COMITÉ CONSULTATIF D'URBANISME

DEMANDE D'APPROBATION PAR PIIA

7010, CHEMIN DE LA CÔTE-DES-NEIGES

Étudier, conformément au PP-150 et au Règlement sur les plans d'implantation et d'intégration architecturale (PIIA) de l'arrondissement de Côte-des-Neiges - Notre-Dame-de-Grâce (RCA22 17379), les travaux visant à construire un bâtiment multifamilial de 6 étages implanté en mode jumelé sur un lot situé au 7000, Chemin de la Côte-des-Neiges - dossier relatif à la demande de permis **3003620195**.

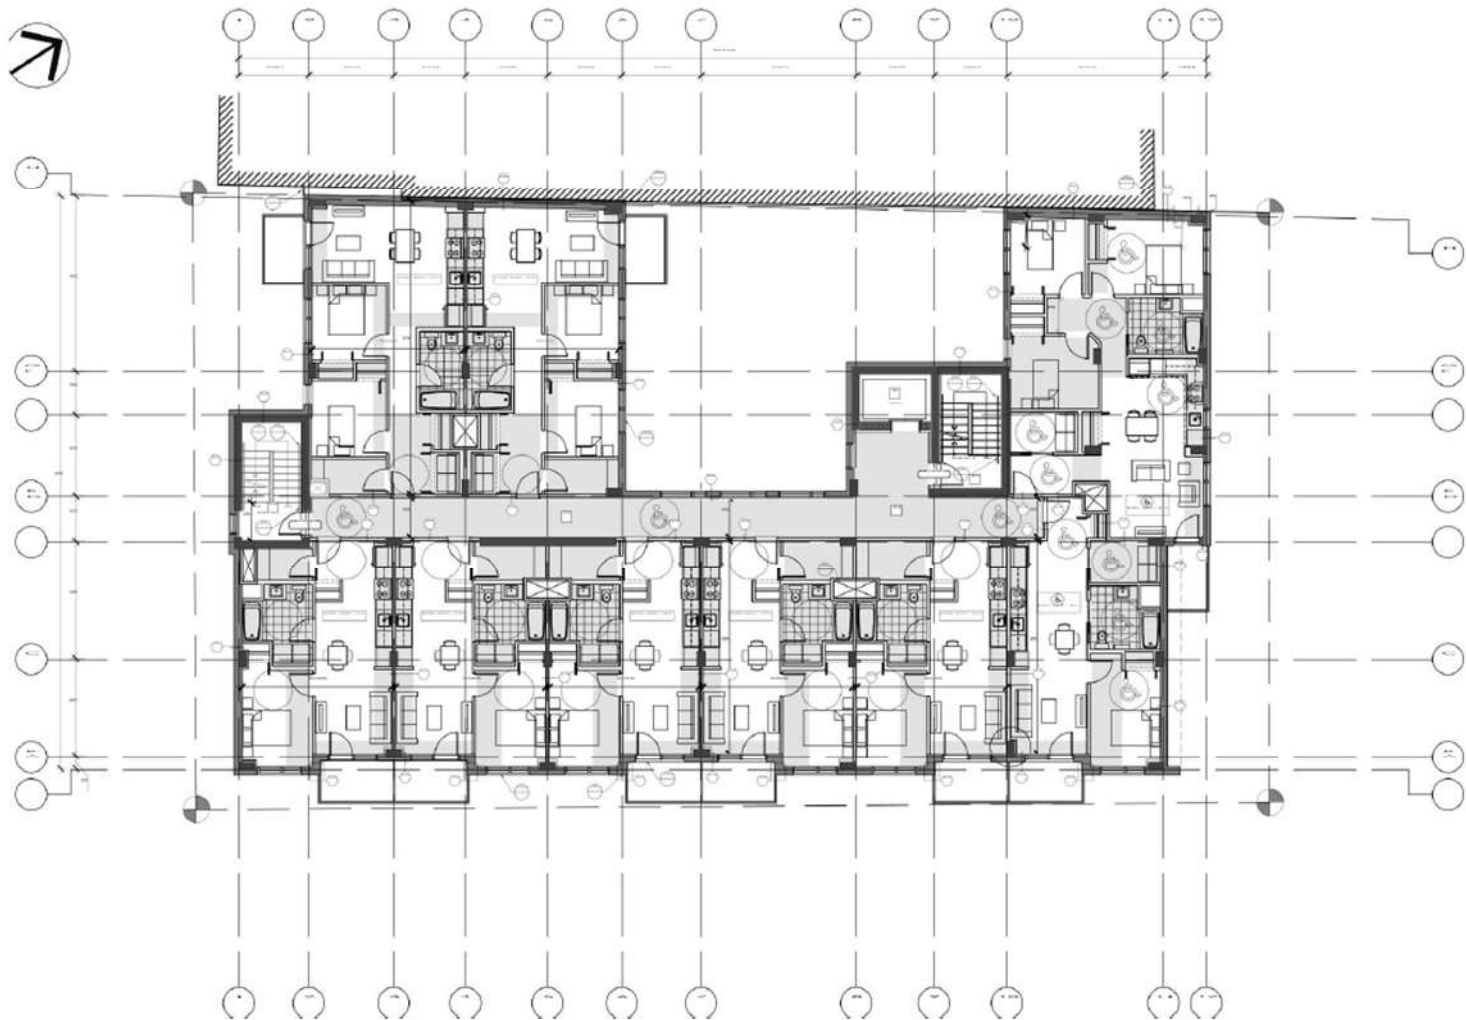
Les aménagements projetés proposent une végétation adaptée aux conditions du site et qui assurent leur pérennité;

Nous avons pris en considération les commentaires du CCU et avons apporté les ajustements nécessaires à la palette arboricole afin de respecter les recommandations émises. Ainsi :

- Dans la cour arrière, l'Orme de Sibérie a été remplacé par un Charme commun fastigié (*Carpinus betulus* 'Fastigiata'), plus approprié pour cet environnement ;
- Sur la façade la plus proche du temple voisin, le Prunier noir a été remplacé par un Érable rouge (*Acer rubrum* 'Armstrong'), pour une meilleure intégration contextuelle ;
- Enfin, sur la façade donnant sur le chemin de la Côte-des-Neiges, le Lilas a été remplacé par un Tilleul 'Greenspire' (*Tilia cordata* 'Greenspire'), pour offrir un port plus structuré et une meilleure adaptation urbaine.

ÉLÉVATION PRINCIPALE - AVENUE DE COURTRAI (EST)

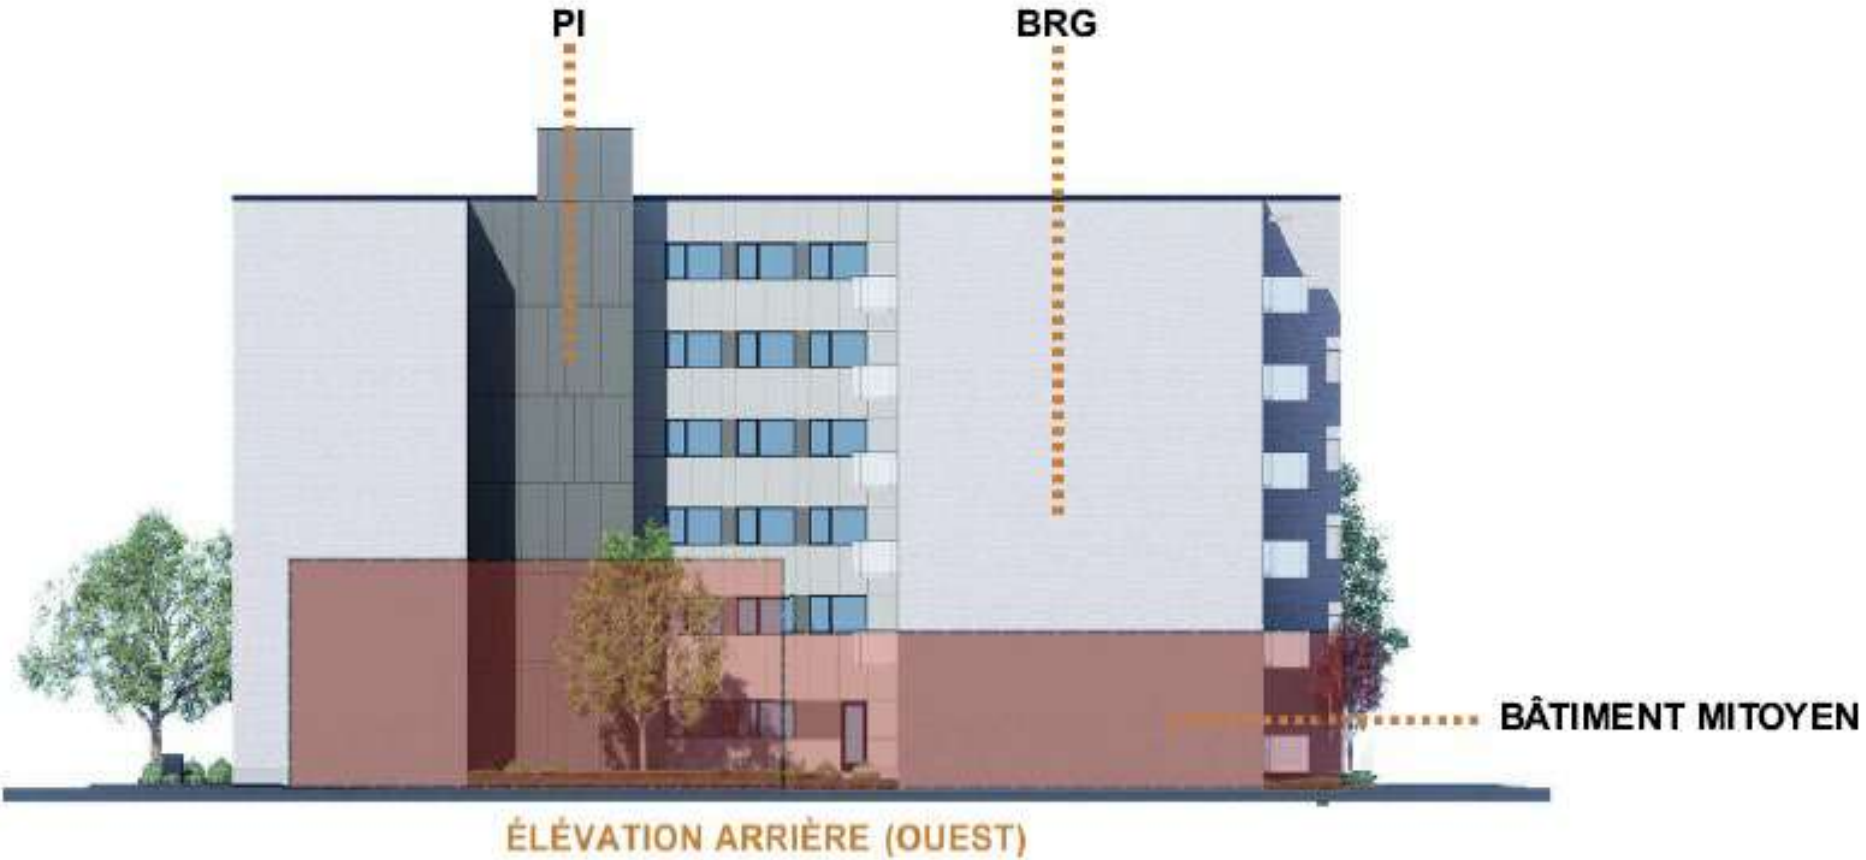
Animer la palette des parements extérieurs (couleur) et éviter les couleurs sombres; Les façades du bâtiment devraient être animées par des jeux de brique, notamment au niveau du couronnement;

Éviter les gardes corps en verre et favoriser l'utilisation de matériaux opaques, tel que les métaux perforés ou déployés; Les condenseurs ou les appareils climatisés prévus sur les balcons doivent être non visibles de la voie publique;

2. Les façades du bâtiment devraient être animées par des jeux de brique, notamment au niveau du Couronnement.	O	Le couronnement du bâtiment a été revu;

4. Animer la palette des parements extérieurs (couleur) et éviter les couleurs sombres.	O	La couleur des matériaux a été revu;
	5. Éviter les gardes corps en verre et favoriser l'utilisation de matériaux opaques, tel que les métaux perforés ou déployés.	O	Un verre sérigraphié est proposé pour les garde-corps des balcons;

6. Favoriser un éclairage dirigé vers le sol et non éblouissant pour les parcours piétonniers et la cour Intérieure.	O	
	7. les condenseurs ou les appareils climatisés prévus sur les balcons doivent être non visibles de la voie publique.		Les garde-corps en verre sérigraphié dissimule les équipements sur les balcons;

Le projet a été conçu dès le départ avec des demi-loggias afin de créer un dynamisme d'avancées et de retraits et des jeux de maçonnerie. Suite aux commentaires, les ajustements suivants ont été apportés : adoption d'un ton de maçonnerie plus clair, tel que recommandé, ajout d'un revêtement coloré au fond de certaines loggias afin d'animer davantage la façade sur rue et de renforcer la chaleur, ainsi que l'ajout d'une rangée de briques en saillie pour souligner le couronnement tout en maintenant la cohérence de la composition.

Pour préserver l'intimité sur les balcons, nous proposons des garde-corps vitrés avec un motif sérigraphié. Cette solution permet de laisser entrer un bon apport de lumière naturelle dans les logements tout en limitant les vues directes, notamment sur les appareils de climatisation, et en respectant les contraintes budgétaires de ce projet de logement social.
